Betreff: Stellungnahme zum Bericht über die Umweltverträglichkeitsprüfung zum geplanten „Windpark Oekostroum Eeschpelt Bärel“ auf dem Gebiet der Gemeinden Lac de la Haute Sûre und Winseler. Schreiben des Ministère de l'Environnement, du Climat et de la Biodiversité vom 22.05.2025

Bezug nehmend auf Ihr Schreiben vom 22.05.2025 im laufenden Genehmigungsverfahren zum Windpark „Oekostroum Eeschpelt Bärel“ möchten wir unser Gutachten „Artenschutzgutachten zum geplanten Windpark Eeschpelt-Bärel“ (MILVUS, 2025) vom 13.02.2025 in einigen Punkten ergänzen. Die folgende Nummerierung ist übereinstimmend zur UVP (Oekobureau, 2025) gewählt.

Abbildung 1: Erfassungsstandort WP-BC1 an Bestandslücke an Waldweg zwischen WEC1 und WEC2 (Maßstab 1:5.000)

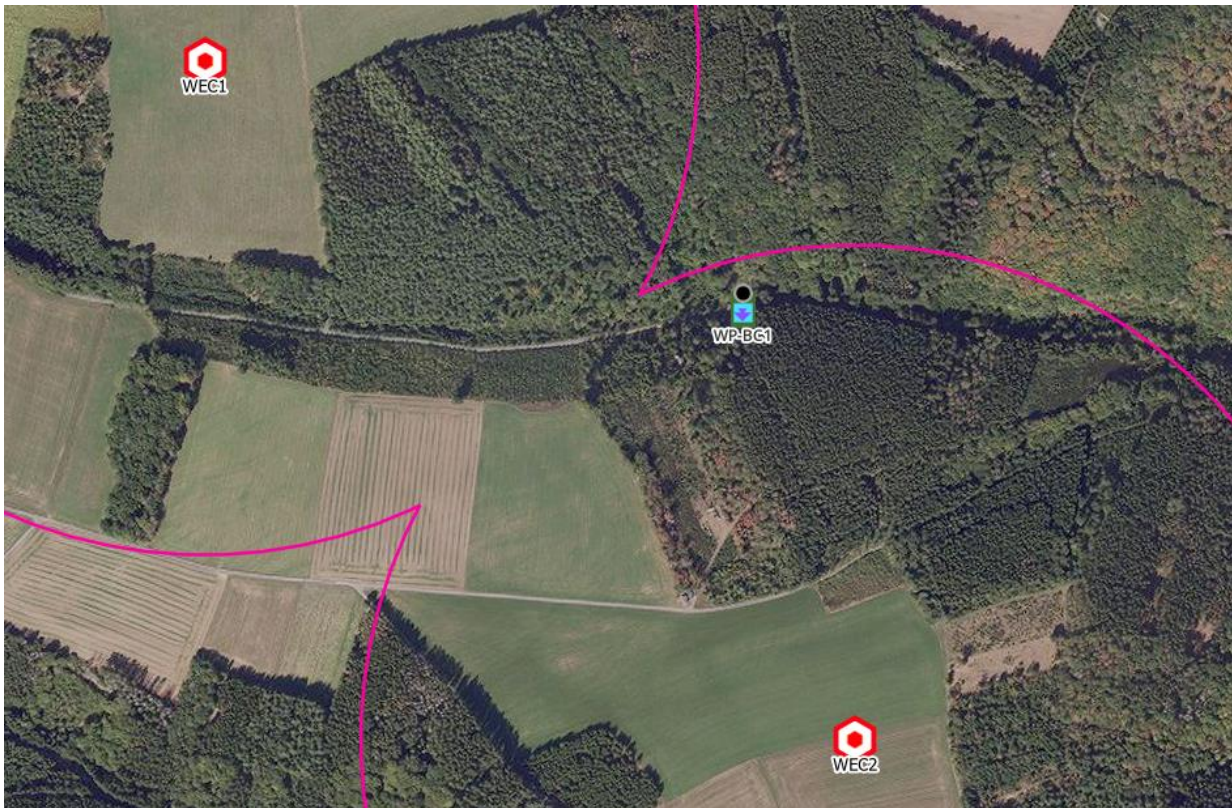
3.2.7. Auf den folgenden Seiten sind die Erfassungsstandorte der Dauererfassung für Fledermäuse im Detail dargestellt. In allen Fällen wurden die Erfassungsgeräte an Standorten angebracht, die eine Erfassung des freien Luftraums ermöglichen (Waldrand bzw. Bestandslücken/Schneisen). Entgegen der Darstellung in Ihrem Schreiben liegt Standort WP-BC1 nicht innerhalb des geschlossenen Waldes, sondern an einer Bestandslücke einer Nadelwaldparzelle mit Schneise durch einen dortigen Waldweg, mit freier Sicht in den Luftraum über den Kronendächern. Ebenso ist auch an den beiden Standorten am Waldrand (WP-BC2, WP-BC3) eine freie Sicht in den Luftraum gegeben. Für die Standortwahl wurde die Maßgabe gemäß Dietz et al., 2015 somit berücksichtigt.

Naturgemäß besteht bei bodennaher Anbringung an Standorten am Waldrand immer eine gewisse Abschirmung durch überhängende Äste oder Baumkronen auch weiter entfernter Gehölze. Dennoch ist für die Untersuchung nicht von einer kritischen Beeinträchtigung auszugehen. An allen Standorten wurden typischerweise hoch fliegende Arten der *Nyctaloid*-Gilde regelmäßig nachgewiesen (MILVUS, 2025). Möglich ist lediglich eine weitere Dunkelziffer, sowohl bzgl. der Transektstrecken in geschlossenen Waldbereichen wie auch in Bezug auf die partielle Abschirmung der Dauererfassungsgeräte am Boden, die jedoch im Rahmen des geforderten Höhenmonitorings weiter untersucht werden soll.
